Von: Steinhagen - Wasser- und Bodenverband Untere Warnow-Küste
<steinhagen@wbv-mv.de>
Gesendet: Mittwoch, 23. Januar 2019 11:12
An: Beate Freese
Betreff: WBV Rostock 2018-282; 2. Änderung & Berichtigung Fl.-Nutzungsplan
Gem. Roggentin
Anlagen: Roggentin.pdf

Gewässer II. Ordnung	
	offene Gewässer
	verrohrte Gewässer
	Durchlass
Wasser- und Bodenverband "Untere Warnow - Küste"	
Alt Bartsdorfer Str. 18 A - 18146 Rostock

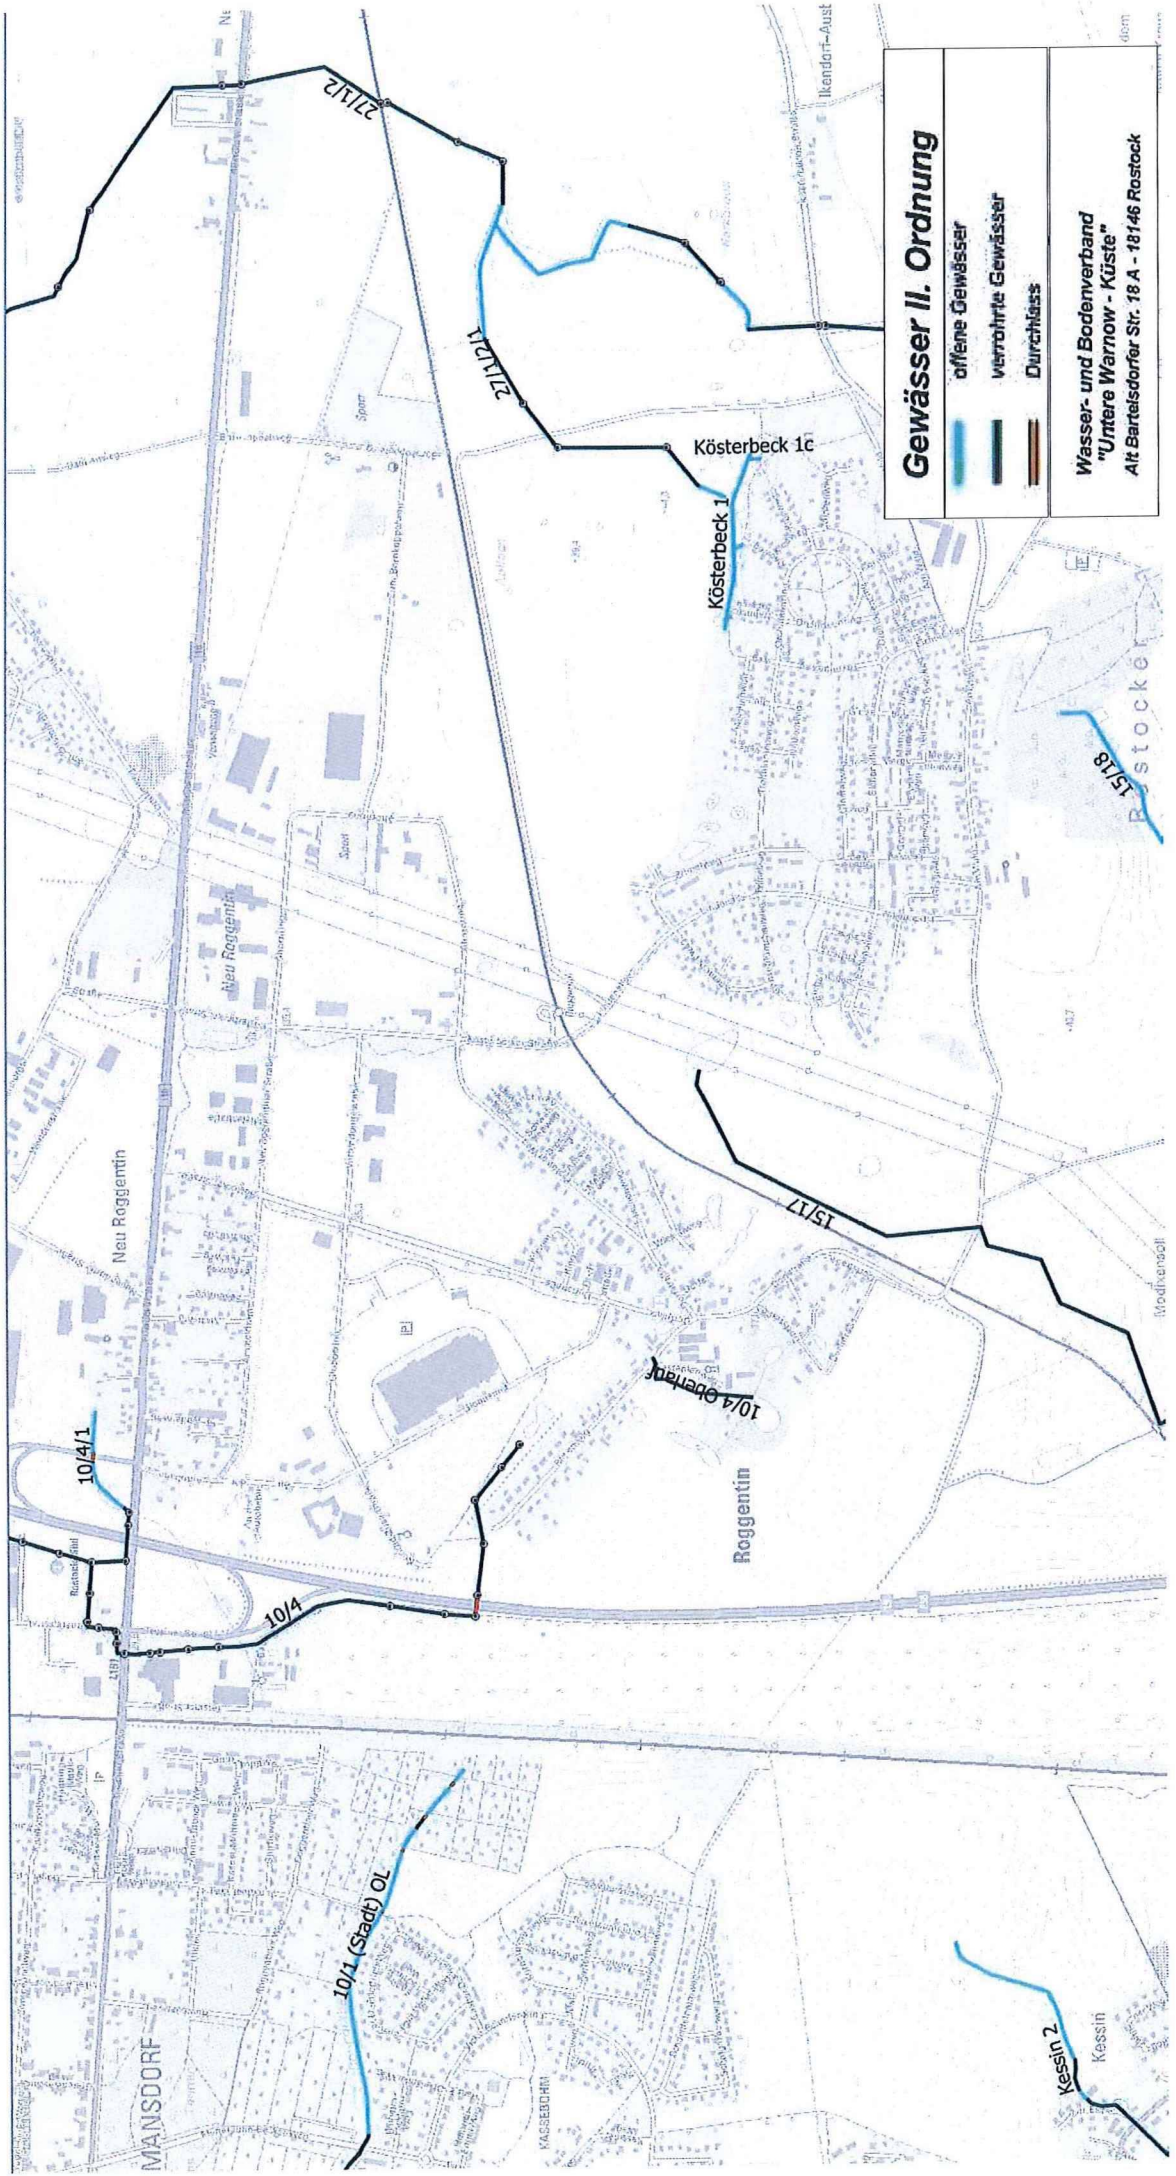
Die Änderung betrifft den WBV mit der Fläche „Sonstige Sondergebiete – Photovoltaikanlagen“ westlich der A 19. Dort verläuft das Gewässer II. Ordnung Nr.: 10/4 (siehe Übersichtskarte).

Das Gewässer ist in diesem Bereich in Beton DN 600 verrohrt.

Diese Rohrleitung darf nicht überbaut werden. Der Abstand von baulichen Anlagen muss mindestens 10 Meter betragen, um Reparatur und Unterhaltungsmaßnahmen durchführen zu können.

Das Gewässer wurde im vorliegende Flächennutzungsplan nicht berücksichtigt und in den Unterlagen (Punkt 4.3.1 und Punkt 7.2.4) nicht erwähnt.

Das Gewässer II. Ordnung Nr.: 10/4 ist im vorliegenden Flächennutzungsplan zu berücksichtigen und darzustellen. Für weitere Fragen stehen wir Ihnen gern zur Verfügung.
